ИЗВЕЩЕНИЕ № I

об изменении РД ЗИ.45.05-83

"Устройства грузозахватные крановые.  
Общие технические требования"

Рис. 26

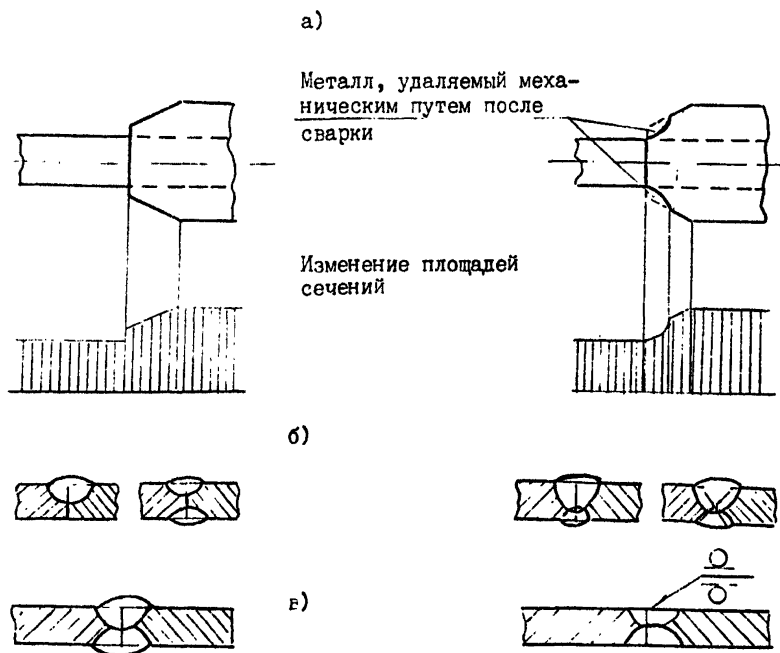
I6. Ввести стр.6а с пунктом 2.2.6а и рис.2б.

Ввести пункт 2.2.6а и рисунок 2б:

"2.2.6а. Элементы грузозахватов, подверженные знакопеременным нагрузкам и сложному нагруженному состоянию (растяжение с изгибом, растяжение с кручением и т.п.), должны иметь конструкцию и исполнение, исключающие возможность возникновения концентрации напряжений и появления усталостных трещин.

Концентрацию напряжений могут вызвать резкое (ступенчатое) изменение размеров соседних сечений и формы деталей и узлов, односторонние швы, усиление и дефекты сварных швов и т.д. (рис.26).

19. Стр.8, рис.5.

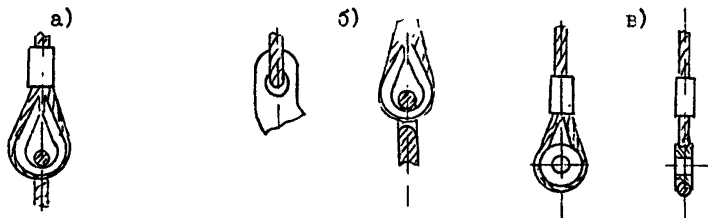
Проставить над изображениями буквенные индексы:
